REFERENCIA: Expediente No. 06 – 112.181
TÍTULO: "AIREADOR Y/O SISTEMA DE OXIGENACION PARA APLICACIÓN EN TRATAMIENTOS DE AGUA RESIDUALES RECUPERACIÓN DE ESPEJOS DE AGUA NATURALES, PISCINAS DE OXIDACIÓN EN INDUSTRIAS PETROLERAS Y CULTIVOS DE PECES"
SOLICITANTE: JULIAN ANDRES MENDOZA RIZO
TRÁMITE: Respuesta a Concepto Técnico No. 3852 del 7 de Enero de 2010.

RESPUESTA AL CONCEPTO TECNICO.

Radicación No. 06-112181
Clasificación Internacional (IPC): C02F3/24
Concepto Técnico No. 2214

FIGURA 1

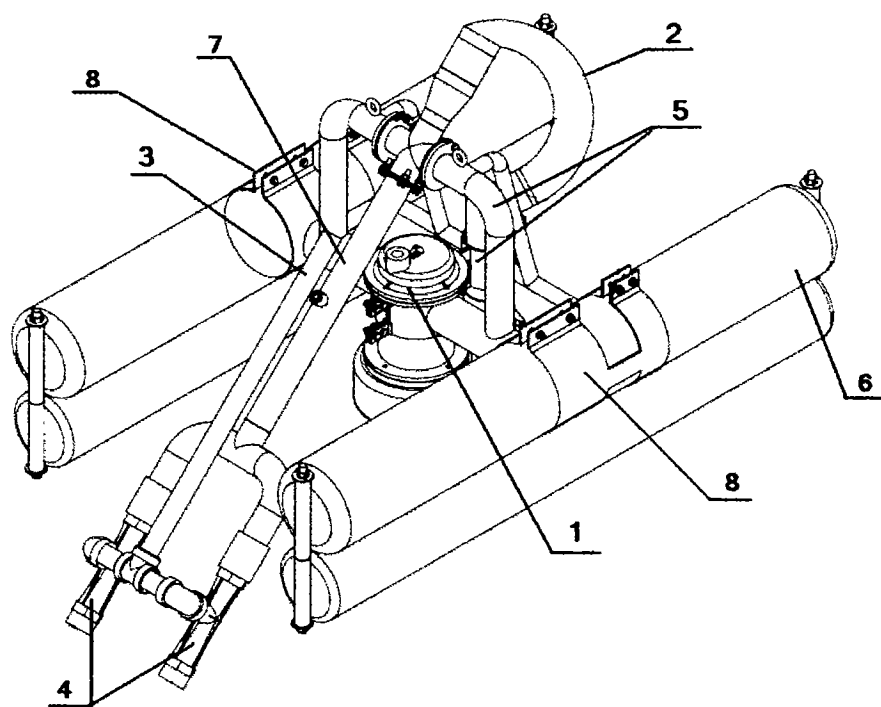
"Se sugiere al solicitante reenumerar la gráfica 1 y adicionar más figuras ya que en la actual no están referenciados todos los elementos que componen la invención, por ejemplo la tubería de descarga, abrazaderas, tanques, etc. De la misma forma se sugiere presentar un nuevo capítulo descriptivo donde se dé un sustento a estas gráficas, donde exista una correspondencia entre dicha descripción y los dibujos y se caracterice adecuadamente cada uno de los elementos y como estos están configurados dentro del conjunto".

Destacando que la novedad de la solicitud radica en la configuración en general del conjunto pero especialmente en la ubicación de los elementos determinada por el tubo inyector de agua con forma de “Y” que posee en un extremo una manguera de descarga y en el otro dos toberas, a lado y lado de este tubo inyector se ubica el sistema de flotación dividido en dos pares de tanques o flotadores y en medio de el una bomba electrosumergible (Ver elementos 1-8, figura 1).

R/: De acuerdo a las observaciones del Examinador de Patentes, mi poderdante procedió a modificar la descripción de la invención e incluyo nuevas Figuras 1 a 8 con números de referencia que identifican las partes principales del Aireador. Además, modifiqué el título de la invención, quedando más preciso y claro de acuerdo al objeto de la solicitud.
